N/Réf. :	UCL30026_707_PUN	UCCLE. Chaussée de la Hulpe, 51-53 et 61 - Drohme
Gest. :	XX	(= Site classée Forêt de Soignes)
V/Réf. :	2311-0004/98/2022-275PR	PERMIS UNIQUE : Rénover le bâtiment. Consacrer son affectation
Corr DPC:	Bruno Campanella	équipement d'intérêt collectif et en activités commerciales. Installer
NOVA :	16/PFU/1846073	des grilles sous les gradins et en toiture. Aménager les abords des
Corr DU:	Martial Resibois	bâtiments
	Lejeune Lindsay

Avis de la CRMS

Grille de ventilation - finition aluminium anodisé

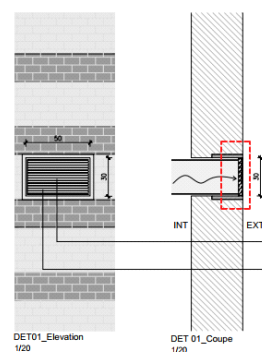
- **grille de ventilation extraction d'air en façade est** – la CRMS ne l'accepte pas sur le plan du patrimoine car elle est destructive et peu intégrée et. La CRMS demande de soumettre à l'approbation de la DPC une proposition moins impactante ;

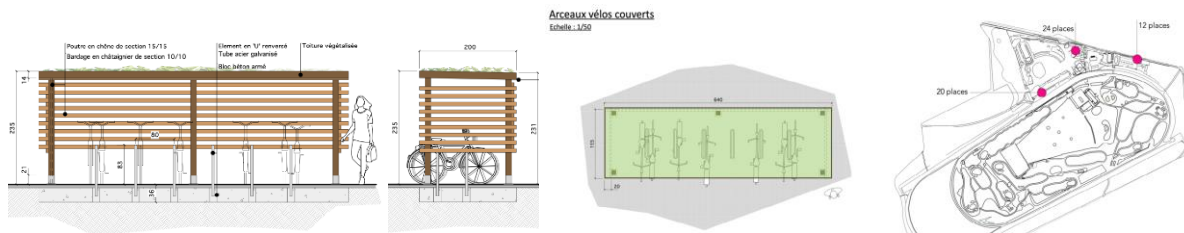
Comme dans son avis rendu en octobre 2017, la **CRMS peut accepter la réalisation de ce parking** dans la zone initialement occupée par un verger à l'époque où la maison était utilisée par un garde forestier. La CRMS **s'oppose cependant à de nouveaux terrassements et travaux d'imperméabilisation sous la couronne de deux chênes** qui ont déjà subi de gros dégâts racinaires lors des travaux de SIBELGA en 2017. Suite à un test de traction imposé en 2017, un érable situé à cet endroit avait déjà malheureusement dû être abattu. Des conditions de permis strictes devront être formulées pour préserver le sol au pied de ces deux arbres. La CRMS demande aussi de **prévoir les accès au parking tels qu'ils existent actuellement**, et de réduire le nombre de place pour **aménager le dépose-minute au sein même du parking** pour ne pas étendre les aménagements. En ce qui concerne les plantations, la CRMS approuve l'idée de rappeler l'ancienne fonction de l'espace par la **plantation de fruitiers ornementaux**. Toutefois, certaines essences (comme les cerisiers du Japon, par exemple) requièrent des aménagements du sol spécifiques pour assurer leur bonne croissance sans soulèvement de revêtements (mélange terre-pierre, barrières anti-racines). Les **clauses techniques ad hoc devront reprises en conditions de permis**. Enfin, **ce parking ne doit être ni privatisé*, ni clôturé ni équipé de barrières/clôtures** afin d'éviter la fragmentation du site et du paysage. **La lisière de la zone et sa bordure végétale devront garantir une parfaite intégration paysagère**, tant du côté de la chaussée de la Hulpe que du site de l'hippodrome. Enfin, il est nécessaire d'en **revoir l'aménagement pour l'accueil des vélos également** (cf. passage ! important ! plus loin dans l'avis).
